Oggetto: Wind Energy Sindia S.r.l. - ID: 8539. Procedura di Valutazione di Impatto Ambientale ai sensi dell'art. 23 del D. Lgs.152/2006 relativa al progetto di Impianto Eolico di 43,4 MW da realizzarsi in località Monte S. Antonio, nei Comuni di Sindia e Macomer (NU) e opere di connessione al la RTN.

Trasmissione Osservazioni e Controdeduzioni.

Allegato 1 - Confronto immagini Google Earth

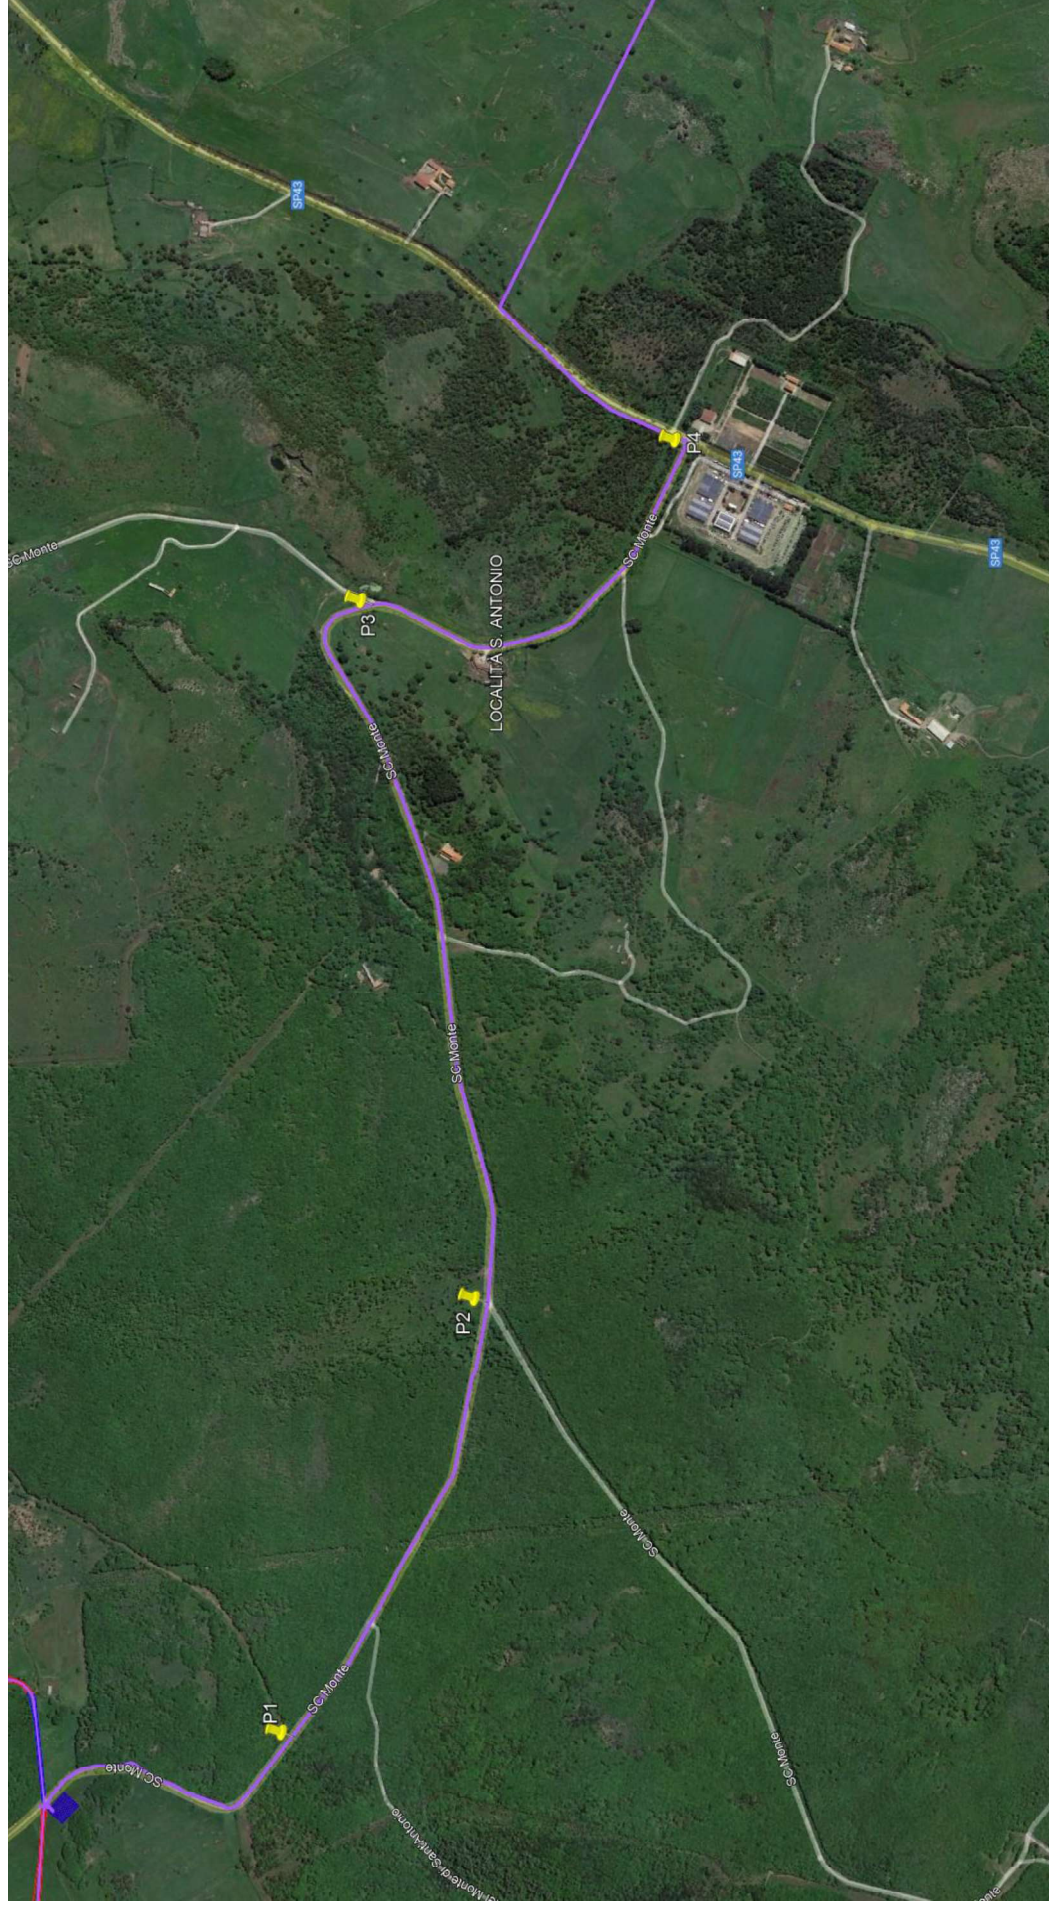
Peraltro, si fa presente che la linea elettrica interrata che – a dire del Comune – interferirebbe con le subzone omogenee F1 e H5 di salvaguardia del predetto parco attrezzato S. Antonio, verrà concretamente

realizzata su strada già esistente asfaltata (Allegato 1 – “*Confronto immagini Google Earth*”), senza andare dunque in alcun modo ad interessare sedime naturale.

Punto di vista **P1** (473433.00 m E; 4455609.00 m N): Cavidotto su strada esistente

Punto di vista **P2** (474221.00 m E; 4455051.00 m N): Cavidotto su strada esistente

Punto di vista **P3** (475660.00m E; 4454995.00 m N): Cavidotto su strada esistente

Punto di vista **P4** (475853.00m E; 4454306.00 m N): Cavidotto su strada esistente

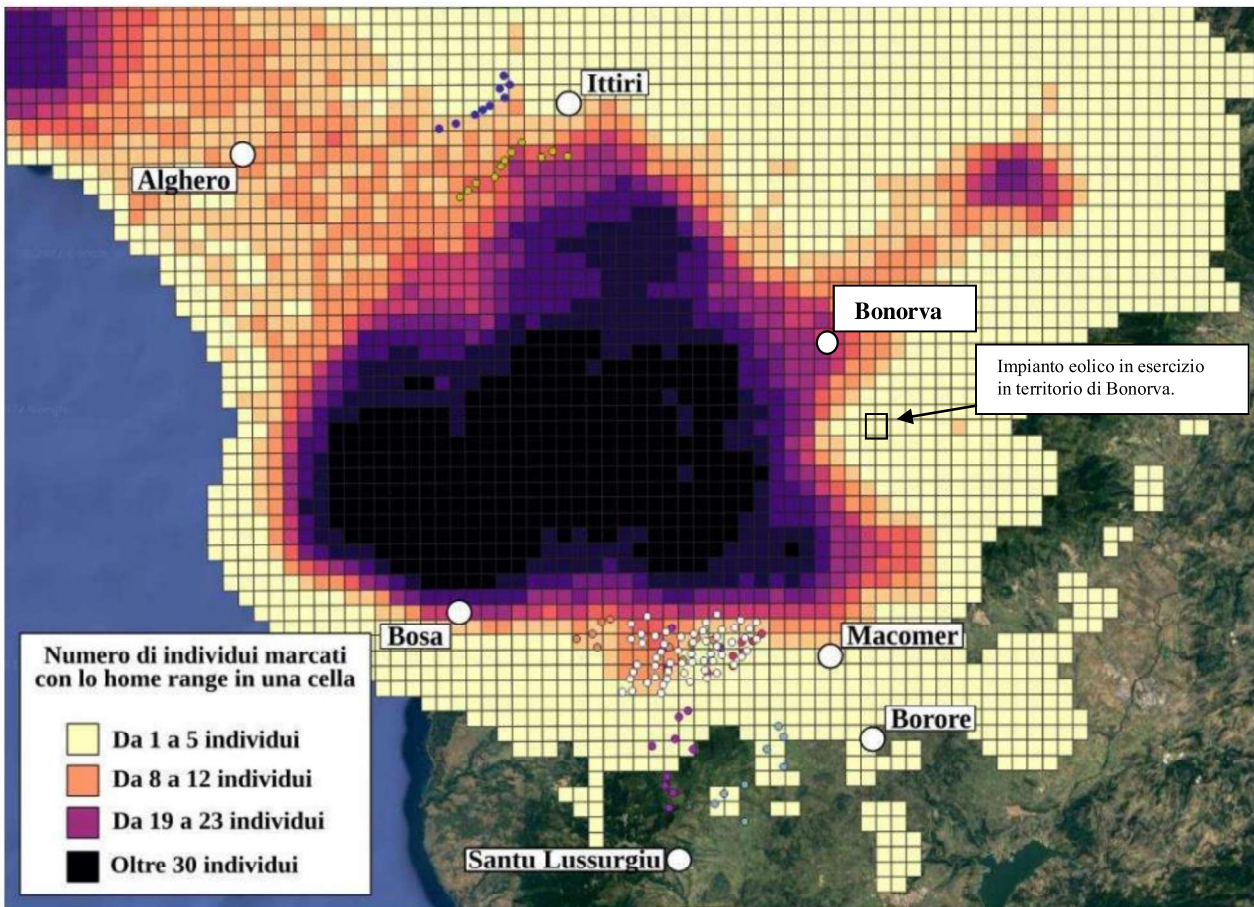
- a) Le criticità evidenziate nella nota sono conseguenti la previsione d'installazione di 84 aerogeneratori di grande taglia; tale scenario, è tuttavia poco realistico in quanto diversi aerogeneratori proposti dalle società indicate, sono sovrapposti o eccessivamente adiacenti l'uno con l'altro; ne consegue che è improbabile che i progetti rimangano tal quali a seguito delle valutazioni che emergeranno nei procedimenti di VIA. Nella fattispecie, si evidenzia che il progetto di Wind Energy Sindia srl, costituito da soli 7 aerogeneratori e presentato il 10/06/2022 a valle delle istanze di Enel Green Power, è quello che potenzialmente produrrebbe un impatto trascurabile e inferiore rispetto a quello generato dai restante insieme di aerogeneratori;

- b) Si evidenzia inoltre che gli aerogeneratori della società Wind Energy Sindia Srl sono stati localizzati tenendo in conto i criteri di distanza minima da dover rispettare tra aerogeneratori contigui; in particolare si evidenzia una distanza minima l'uno dall'altro di 640 mt e una distanza massima di 1700 mt. Il dimensionamento di tali interdistanze impedisce inoltre che si manifesti un "effetto barriera" di tipo critico nei confronti dell'avifauna;

f) L'elaborazione cartografica prodotta interessa un'area di circa 350 km², nell'ambito della quale i quadrati 10 km x 10 km della griglia sono suddivisi in 4 classi in relazione alla densità degli individui presenti in una data area geografica; tuttavia non è specificato se tale elaborazione tenga conto anche di quale sia la quota di sorvolo degli animali in una data cella in relazione alle quote di operatività dell'impianto eolico. Inoltre se tale elaborazione si estende a tutto il territorio regionale, sarebbe importante verificare l'entità e la localizzazione delle aree residue ritenute compatibili in relazione alle proposte progettuali e agli impianti attualmente in esercizio; in sostanza si ritiene che non sia sufficiente la presenza della specie ma anche il rapporto che essa ha con una determinata area geografica (es. presenza di siti di nidificazione, aree di alimentazione artificiali, posatoi abituali ecc.);

g) La conclusione della nota, conseguente anche le considerazioni frutto della cartografia tematica allegata, invitano gli organi Competenti a esprimere un giudizio negativo di compatibilità ambientale; tuttavia tale giudizio pare svincolato dalla classificazione delle aree a differente densità di grifoni in cui ricadono le proposte progettuali. Nello specifico l'impianto della Wind Energy Sindia srl, ricade in un ambito classificato a bassa densità, così come altri impianti. Se pertanto non è stato tenuto conto della densità variabile per evidenziare una conseguente differente criticità sito-specifica, ma il riferimento è l'area vasta composta da tutte le celle, si ritiene eccessivamente precauzionale ritenere l'ambito geografico considerato tutto non idoneo indipendentemente dal numero di aerogeneratori, ubicazione degli stessi e fattibilità dei progetti;
